改善箇所説明図 ①

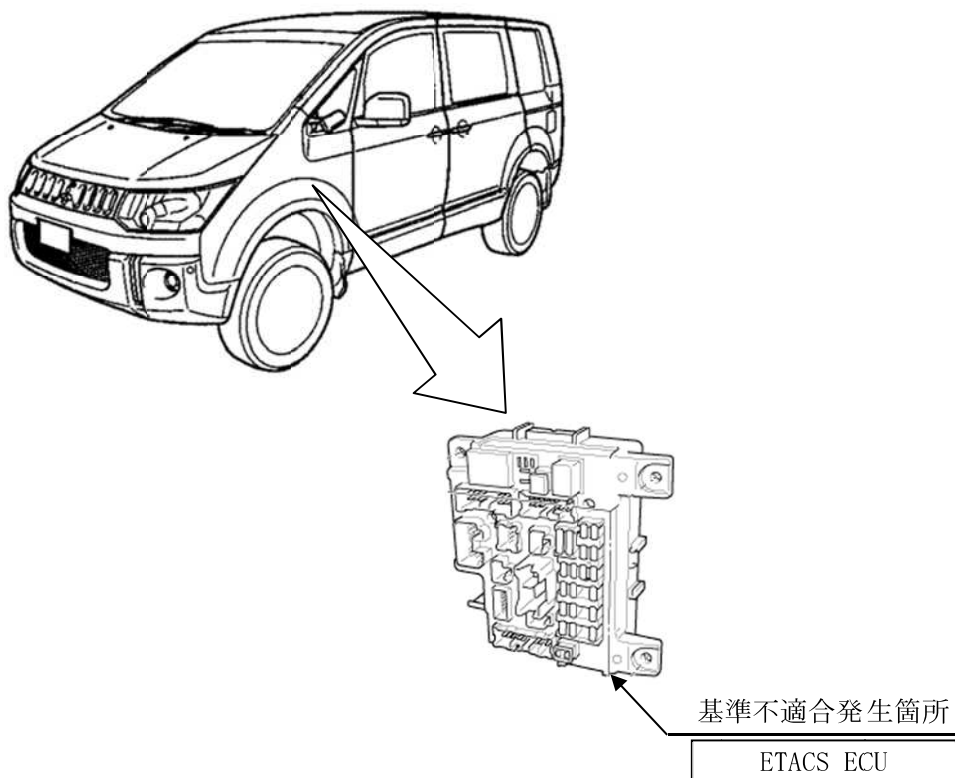
前照灯や窓ふき器などを制御するETACS ECU内部の電子部品の製造が不適切なため、電子部品の抵抗値が増大することがある。そのため、ETACS ECU内部の電圧が不安定になり、最悪の場合、ETACS ECUの機能が停止して、前照灯が点灯中に消灯したり窓ふき器が作動不良となるおそれがある。

全車両、ETACS ECUを確認し、該当するものは、ETACS ECUを良品に交換する。

注：図中の 内は、確認、交換する部品を示す。
